Breytingar í upplandi Garðabæjar austan Reykjanesbrautar og sunnan Elliðavatnsvegar

Tillaga 27.10.2022

Breytingablað – smækkaður uppdráttur. Sjá meðfylgjandi A1 breytingablað dags. 27.10.2022.

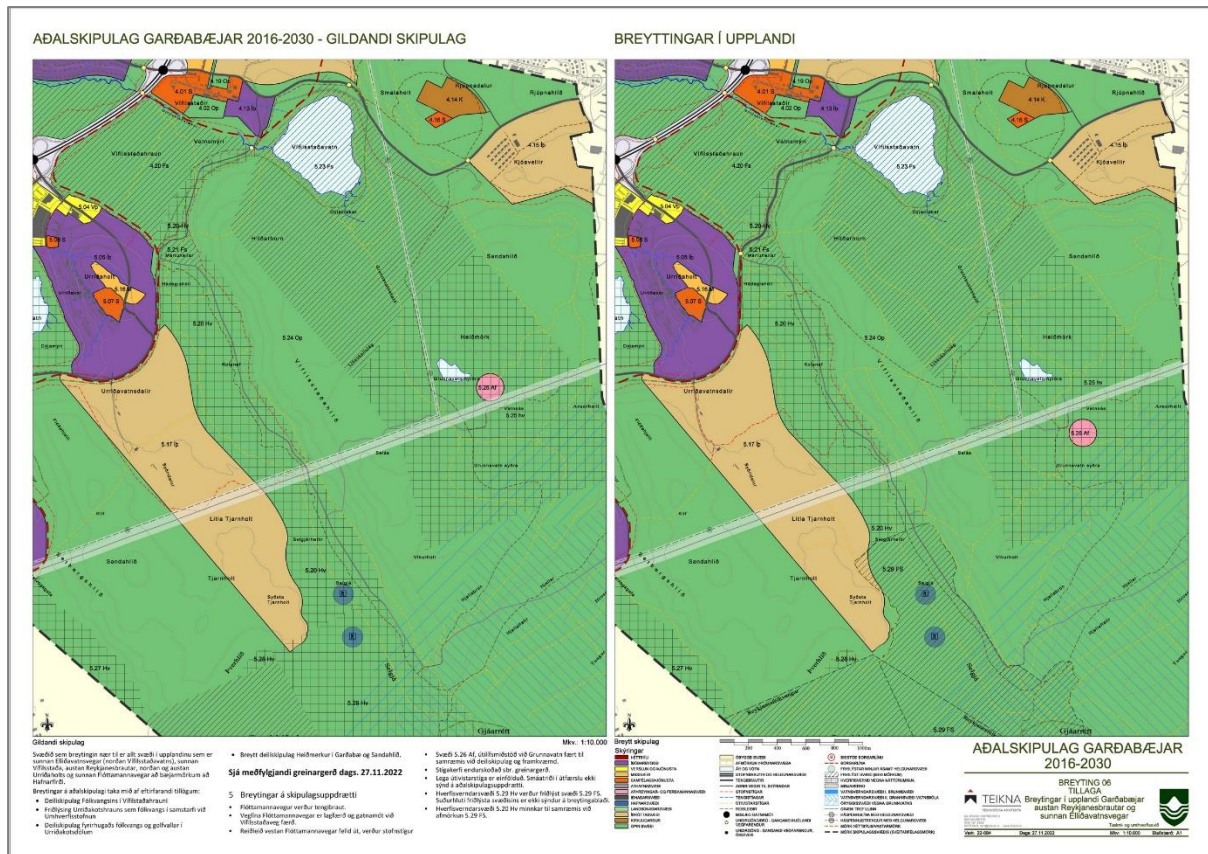
- Flóttamannavegur verður tengibraut.
- Veglína Flóttamannavegar er lagfærð og gatnamót við Vífilsstaðaveg færð.
- Reiðleið vestan Flóttamannavegar felld út, verður stofnstígur
- Svæði 5.26 Af, útilífsmiðstöð við Grunnavatn fært til samræmis við deiliskipulag og framkvæmd.
- Stígakerfi endurskoðað sbr. greinargerð.
- Lega útivistarstíga er einfölduð. Smáatriði í útfærslu ekki sýnd á aðalskipulagsuppdrætti.
- Hverfisverndarsvæði 5.29 Hv verður friðlýst svæði 5.29 FS. Suðurhluti friðlýsta svæðisins er ekki sýndur á breytingablaði.
- Hverfisverndarsvæði 5.20 Hv minnkar til samræmis við afmörkun 5.29 FS.
